**AVIS RELATIF À LA PROTECTION
CONTRE LES EVENTUELS EFFETS NOCIFS ET NUISANCES
PROVOQUÉS PAR LES RAYONNEMENTS NON IONISANTS
GÉNÉRÉS PAR DES ANTENNES ÉMETTRICES STATIONNAIRES**

Commune : TOURNAI - Exploitant : ORANGE

Référence exploitant : 712C1_3 / 30676C1_3 / 40676C1_3 / 50676C1_3

Rapport n° 3584 / 2023

Figure 1 : Vue en plan des lieux de séjour et des points de contrôle

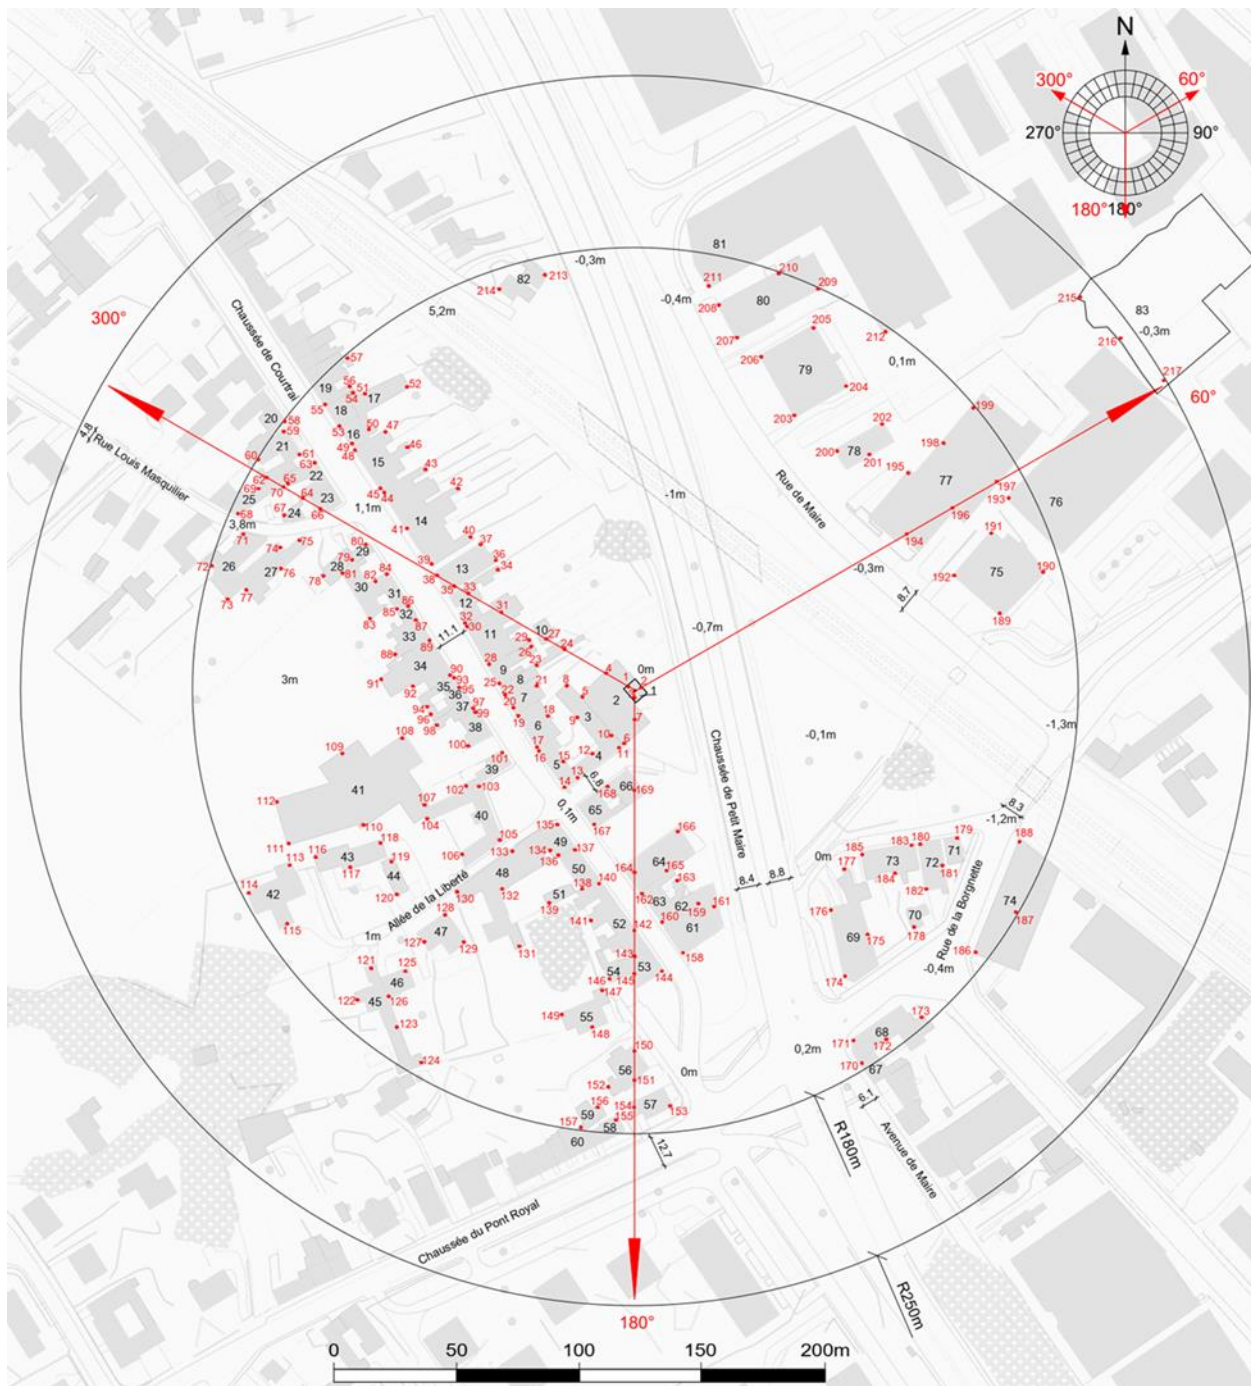
- le numéro du point de contrôle repris sur un des plans de la figure 1;
- le numéro du LS dans lequel se trouve le point de contrôle de la 1^{ère} colonne ;
- l'atténuation d'obstacle prise en compte pour le calcul de l'indice d'exposition dans le LS ;
- le résultat du calcul de l'indice d'exposition.

N° point de contrôle	LS	Atténuation (dB)	Indice d'exposition relatif à la limite par installation IE_i
140	LS52	3,0	0,348
162	LS63	3,0	0,306
142	LS52	3,0	0,290
39	LS14	3,0	0,285
40	LS14	3,0	0,282
38	LS13	3,0	0,280
141	LS52	3,0	0,279
89	LS34	3,0	0,271
35	LS13	3,0	0,267
163	LS63	3,0	0,265
87	LS33	3,0	0,253
143	LS52	3,0	0,243
37	LS13	3,0	0,242
85	LS31	3,0	0,242
86	LS32	3,0	0,230
159	LS61	3,0	0,230
30	LS11	3,0	0,225
84	LS31	3,0	0,221
41	LS14	3,0	0,215
158	LS61	3,0	0,215
145	LS53	3,0	0,214
144	LS53	3,0	0,209
146	LS54	3,0	0,207
82	LS30	3,0	0,205
33	LS12	3,0	0,205
88	LS33	3,0	0,203
138	LS50	3,0	0,200
92	LS34	3,0	0,198
83	LS30	3,0	0,194
42	LS14	3,0	0,191
90	LS34	3,0	0,190
147	LS55	3,0	0,189
36	LS13	3,0	0,186
80	LS29	3,0	0,182
160	LS62	3,0	0,180

En ce qui concerne les antennes de l'installation mentionnées dans le tableau 1, la distance maximale à laquelle la limite pourrait être atteinte, à l'extérieur, est égale à 79,3 m. S'il n'y a pas de LS à une distance inférieure, les antennes respectent forcément la limite d'immission.

Dans le cas des LS situés à l'intérieur des bâtiments, une atténuation d'obstacle est prise en compte et il en résulte que la distance maximale à laquelle la limite pourrait être atteinte se réduit à 56,2 m.

Figure 2 : Vue en plan des installations d'antennes dans un rayon de 300 mètres autour de l'installation faisant l'objet de la demande d'avis

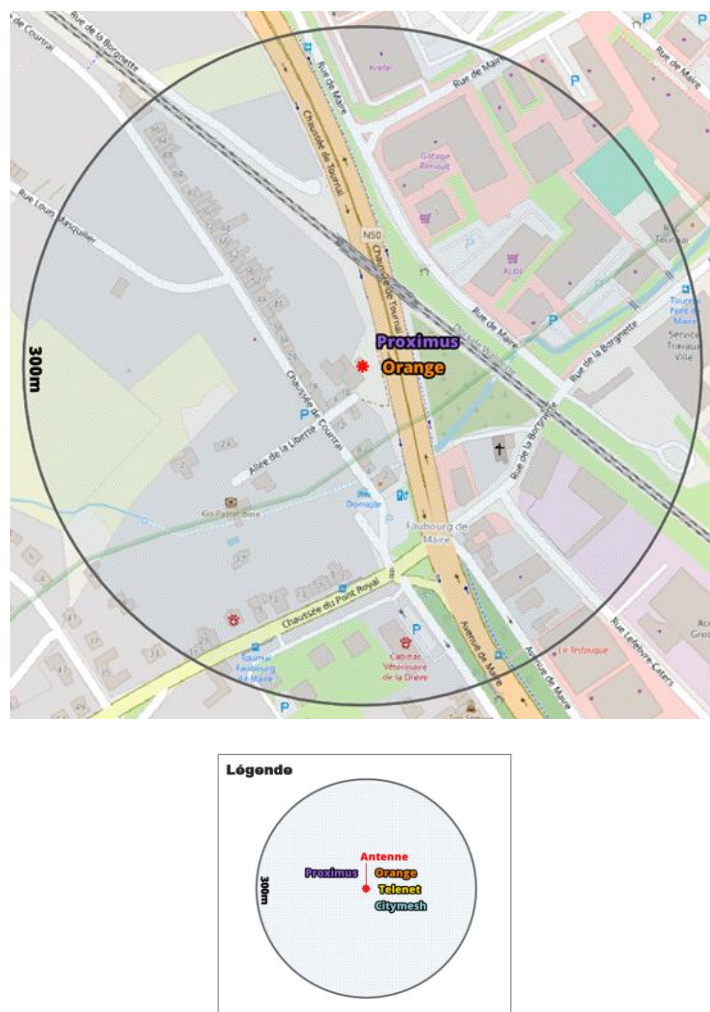
Le plan en projection verticale de la figure 2 indique la localisation des antennes actives éventuelles visées par le décret et situées dans un rayon de 300 mètres autour de l'installation référencée dans le paragraphe 2. Les données de localisation de ces antennes et les avis correspondant sont accessibles via le cadastre en ligne des antennes émettrices stationnaires⁶.

Compte tenu du nombre d'installations localisées dans la figure 2, il apparaît que l'intensité du rayonnement électromagnétique généré, dans les lieux de séjour situés à proximité de l'installation référencée dans le paragraphe 2, par l'ensemble des antennes émettrices stationnaires de l'ensemble des exploitants du même site d'antennes émettrices stationnaires respecte la limite fixée à l'article 4, § 2 du décret.
